この度の台風 11 号により被害に遭われた皆様には心よりお見舞い申し上げます。平成 26 年 10 月 10 日（金）徳島新聞 朝刊 6 面「読者の手紙」欄に掲載された『ダムただし書き要領廃止を』に関し注釈を付して説明致します。

『ダムただし書き要領廃止を』

台風11号で必要となる洪水調節容量

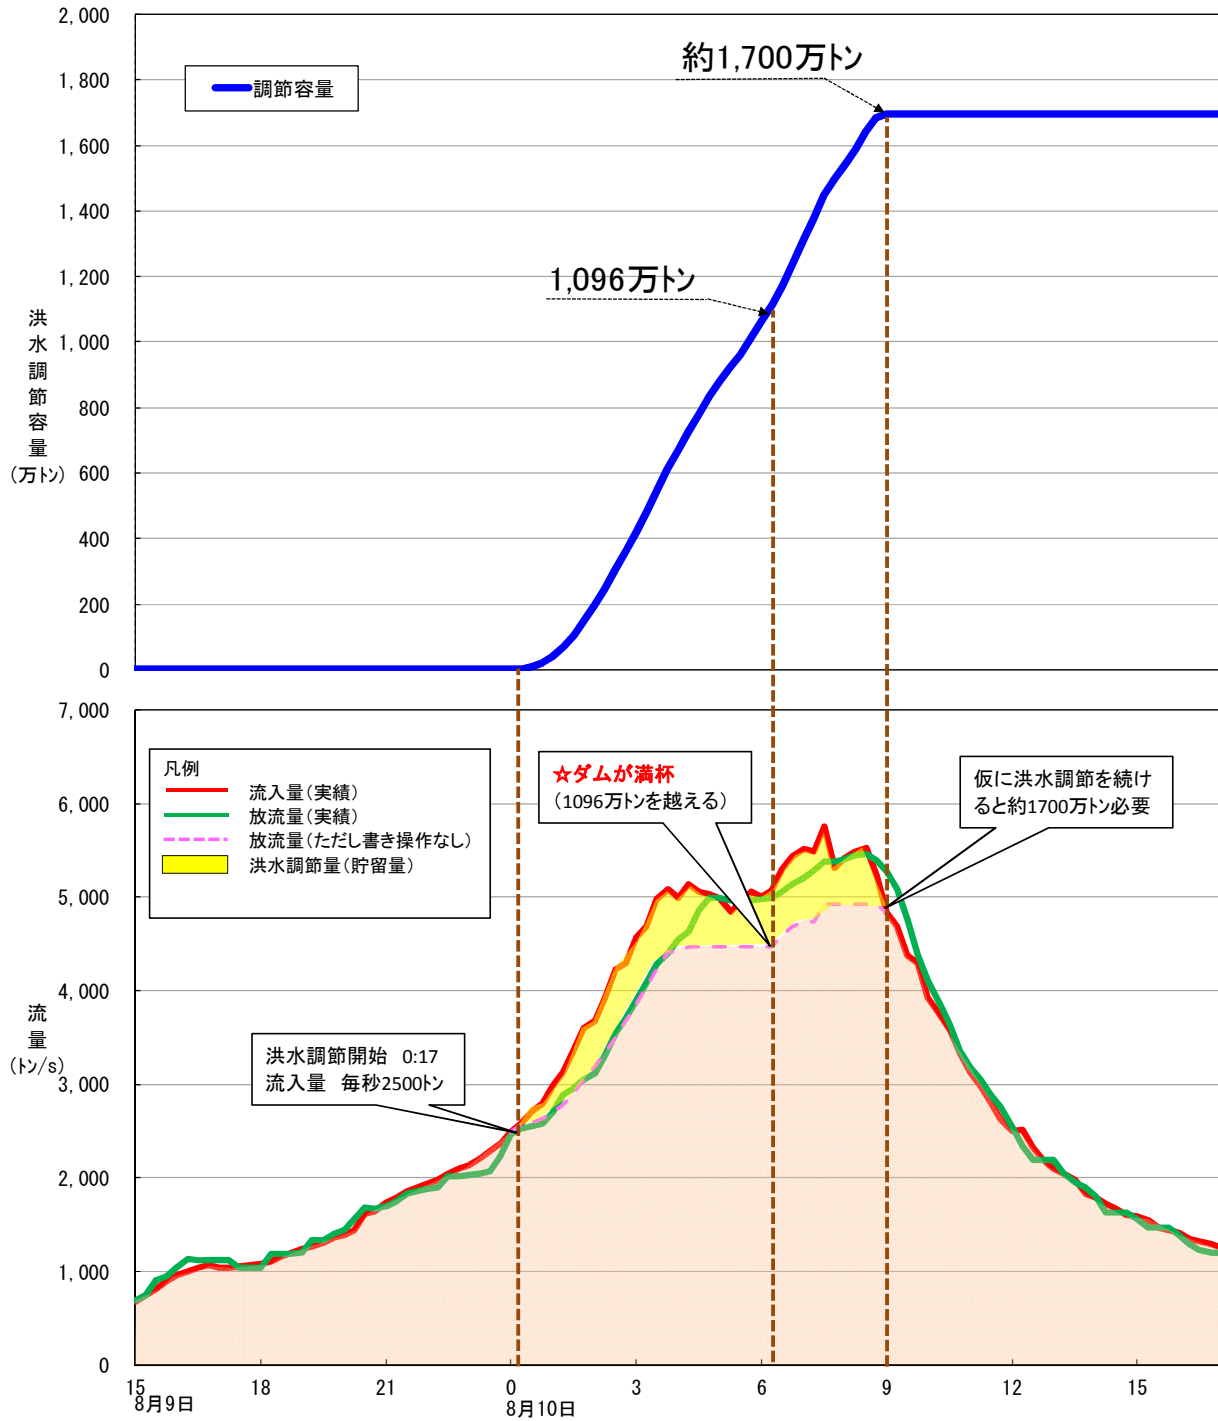
ただし書き操作をしなければ毎秒800トンのカットができたはずで、那賀町和食地区の床上浸水は100戸近く減らすことができたのではないかと。

台風はまた来る。ただし書き要領の廃止は焦眉の急だ。

今回の台風11号で必要となる洪水調節容量は、長安口ダムは洪水調節容量1096万トンを超えて容量となり、洪水調節の継続が行えず、放流量を流入量に近づけるただし書き操作を行ったものです。

試算では、現在の洪水調節容量の1.5倍の約1700万トンの容量が必要でした。

- 台風11号で「ただし書き操作」をせず、洪水調節を続けると、8月10日午前6時過ぎには洪水調節容量である1096万トンを越えることになります。
- 台風11号で洪水調節を続けるためには、約1700万トンの洪水調節容量が必要となります。
- 洪水調節容量を超える洪水をダムに貯めることはできないことから「ただし書き操作」を廃止することはありません。
